NOTE TECHNIQUE N°018 LB du 20/11/2009 (Mise à jour le 18 décembre 2012)

OBJET : LAVE-LINGE SÉCHANT M500, AVEC CONDENSATEUR DE VAPEUR INTÉGRÉ DANS LA CUVE : AFFICHAGE DE L'ERREUR 11 (E11).

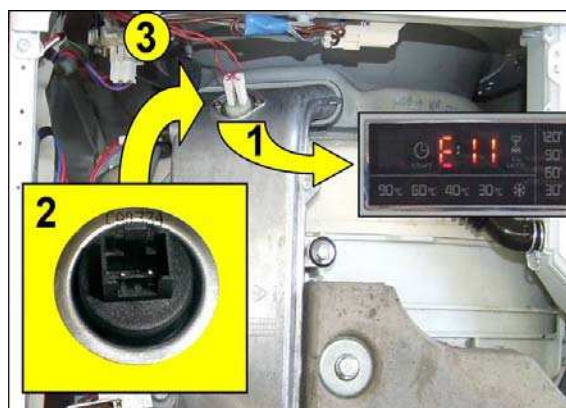
B1) Nous avons constaté que la cause la plus fréquente réside dans une **conductivité défectueuse des connecteurs AMP** (cosses "faston") intégrés à la sonde CTN de séchage. Pour les causes les plus diverses (vibrations, surchauffe, manipulations involontaires durant les interventions d'assistance), les cosses "faston" de la sonde CTN peuvent s'endommager de manière irréparable, amorçant le signal d'erreur de sonde CTN de séchage en circuit ouvert (E11 - Réf. 1 sur la figure).

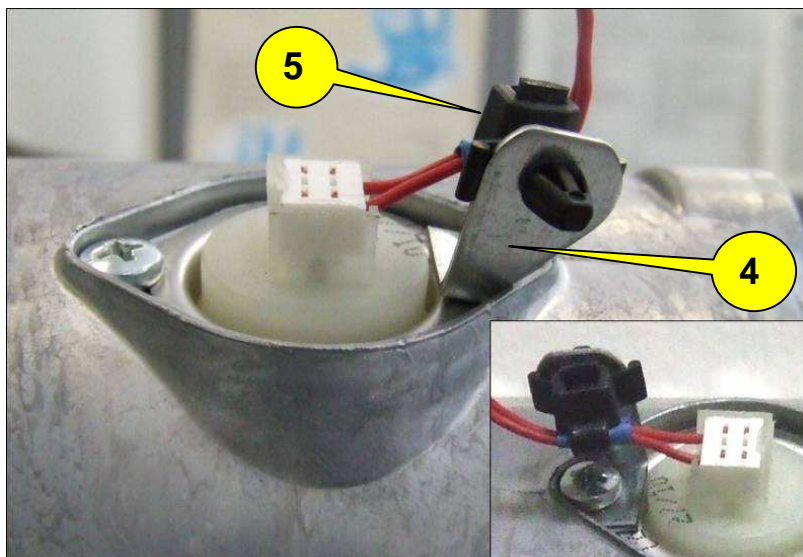
- Remplacer la sonde CTN de séchage montée à l'origine (Réf. 1 sur la figure) par la nouvelle **sonde CTN de séchage** équipée d'un connecteur à déclenchement (Réf. 2 sur la figure), réf. **41032956**.

- Commander l'**Étrier de Support Câblage réf. 41034449 (Réf. 4 de la photo)** et le monter dans l'une des deux vis de fixation de la nouvelle sonde CTN de température pour le séchage, comme il est montré dans l'image suivante.
- **Commandez** et remplacez le **câblage entre la sonde CTN pour le séchage et le Module de Puissance "Cuore"** ainsi, car avec la nouvelle Sonde est maintenant nécessaire le correspondant connecteur clip masculin sur le câblage. Le nouveau câblage pour la Sonde CTN pour le séchage est équipé de la **nouvelle cravate de sécurité Zip avec la flèche de montage (Réf. 5 dans l'image ci-dessous)** et peut être commandé avec le P / N. 41032989. Monter le nouveau connecteur du câblage sur la nouvelle Sonde CTN, et fixer le clip de la cravate de sécurité Zip à l'étrier de support de câblage.

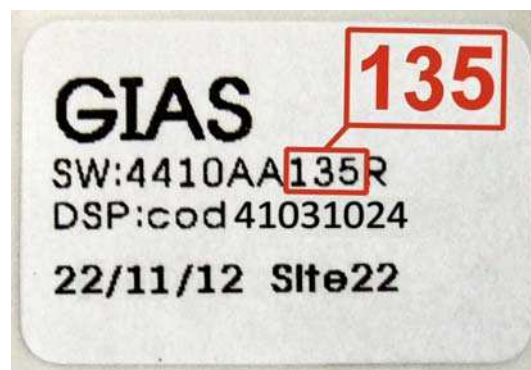
- E1) **Uniquement dans le cas de Lave-sèche équipé d'une Carte d'Alimentation Triphasée**, remplacez la Carte d'origine avec celle qui est actuellement gérée par GIAS en version améliorée et en gardant le numéro de code d'origine. Les Cartes de Puissance Triphasées maintenant fournies comme pièces de rechange, sont équipées du nouveau Firmware **SW:135** (voir photo) qui empêche la survenance de l'erreur dans le thème. Le nouveau firmware SW:*****135* est utilisé par l'Usine de la date **1246** (sur la plaque signalétique).

E2) **Uniquement dans le cas de Lave-sèche équipé d'une Carte d'Alimentation Triphasée et du système de recyclage "8 Pulse"**, remplacez la Carte d'origine avec cela qui est géré par GIAS en version amélioré et avec le même numéro de code d'origine. Les Cartes de Puissance Triphasées maintenant fournies comme pièces de rechange, sont équipés du nouveau Firmware **SW:138** (voir photo) qui empêche la survenance de l'erreur dans le thème. Le nouveau firmware SW:*****138* est utilisé par l'Usine de la date **1243** (sur la plaque signalétique).
